改善箇所説明図

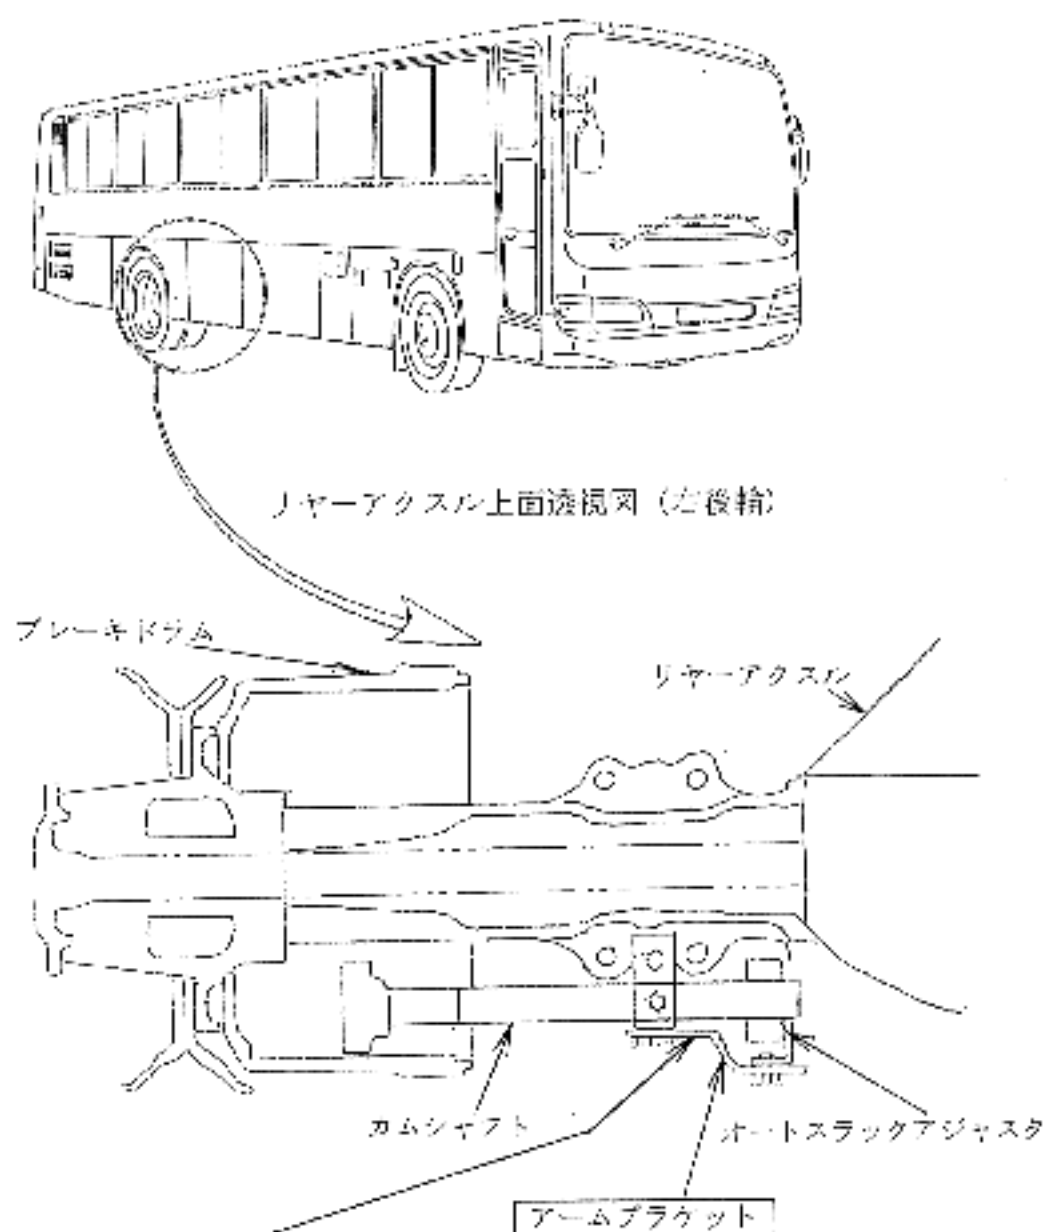
基準不適合発生箇所

制動装置の隙間自動調整装置において、アームブラケットが取り付けられていないものがあるため、ブレーキドラムとライニング間の自動調整ができなくなり、そのままの状態で使用を続けると、最悪の場合、制動力が低下するおそれがある。

改善の内容

全車同品質とし、当該アームブラケットが取り付けられていないものは取り付ける。
